<b>CONCEPTO TÉCNICO DE REVISIÓN DE ESTUDIO PARTICULAR DE AMENAZA Y RIESGO POR FENÓMENOS DE REMOCIÓN EN MASA EN FASE II</b>	Código:	GPR-FT-07
		Versión:	03
		Código Documental:

1.1 CONCEPTO TÉCNICO No. CT:	CT-6883
1.2 ÁREA:	Técnica y de Gestión
1.3 COORDINACIÓN:	Investigación y Desarrollo
1.4 REFERENCIA CRUZADA RADICADO FOPAE:	2013ER6659.
1.5 RESPUESTA OFICIAL No.	RO -62718

2.1 SOLICITANTE:	Ing. Juan Carlos Afanado – Geotécnica y Cimentaciones.
2.2 PROYECTO:	Nuevo Edificio de la Facultad de Ciencias Humanas, Artes y Diseño de la Universidad Jorge Tadeo Lozano.
2.3 LOCALIDAD:	3. Santa Fe.
2.4 UPZ:	93. Las Nieves
2.5 BARRIO O SECTOR CATASTRAL:	Las Nieves
2.6 DIRECCIÓN:	Av. Calle 26 No 4A-49/43/33/29/25/21/15/11/09, Carrera 4A No 24-53, Carrera 4A No 24-33.
2.7 CHIP:	AAA0029YRAF – AAA0029YRCX – AAA0029YRDM – AAA0029YREA – AAA0029YRFT - AAA0029YRHY – AAA0029YRJH – AAA0029YRKL – AAA0029YRLW AAA0029YRUZ - AAA0176OSZM.
2.8 ÁREA (Ha):	1.69 (*)
2.9 FECHA DE EMISIÓN:	10 de Mayo de 2013
2.10 EJECUTOR DEL ESTUDIO:	GEOTECNIA Y CIMENTACIONES, Compañía de Diseño y Consultoría.

CT-6883- Proyecto "Facultad de Ciencias Humanas, Artes y Diseño de la Universidad Jorge Tadeo Lozano".  PÁGINA 1 DE 26

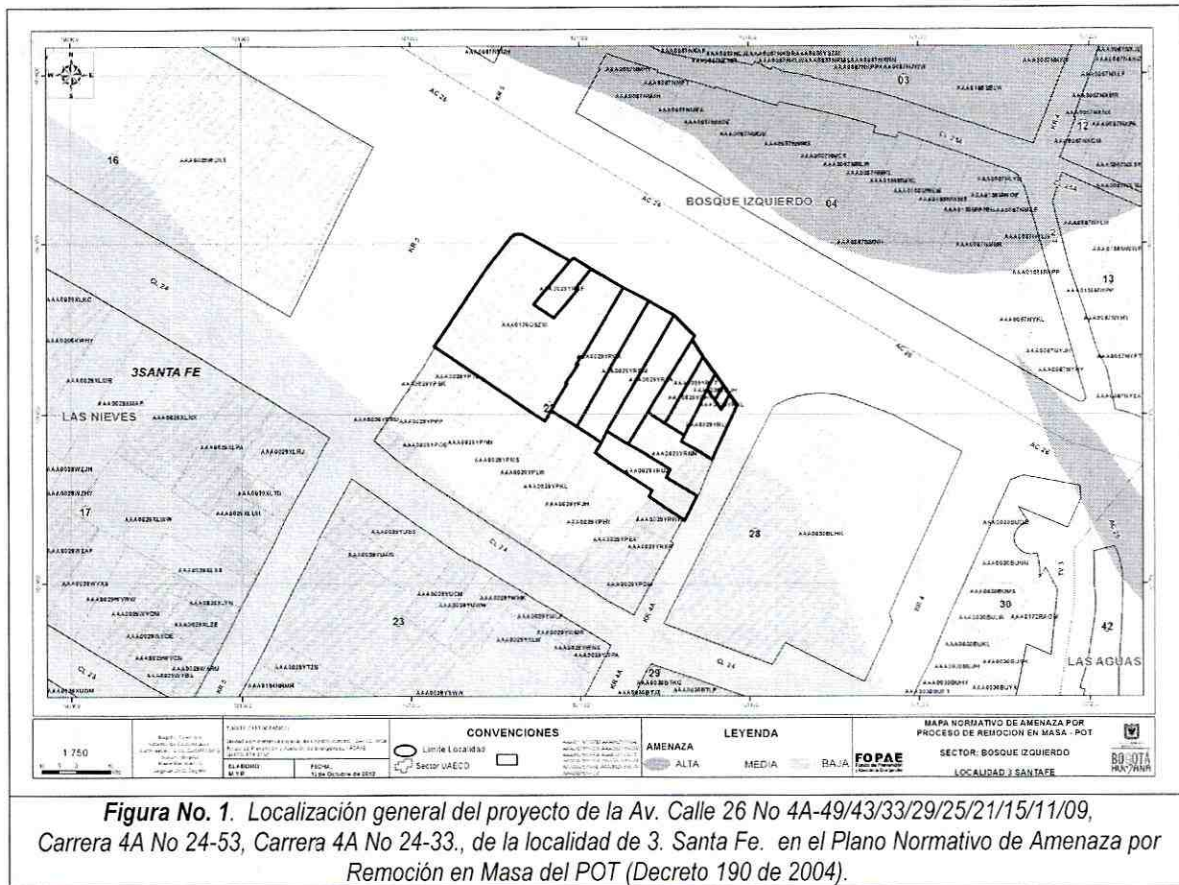
En la Figura 1 se presenta la localización general de los predios ubicados en Av. Calle 26 No 4A-49/43/33/29/25/21/15/11/09, Carrera 4A No 24-53, Carrera 4A No 24-33, en el plano normativo de amenaza por remoción en masa del POT. En este plano se observa que el sector se encuentra en zona de AMENAZA MEDIA/BAJA por procesos de remoción en masa.
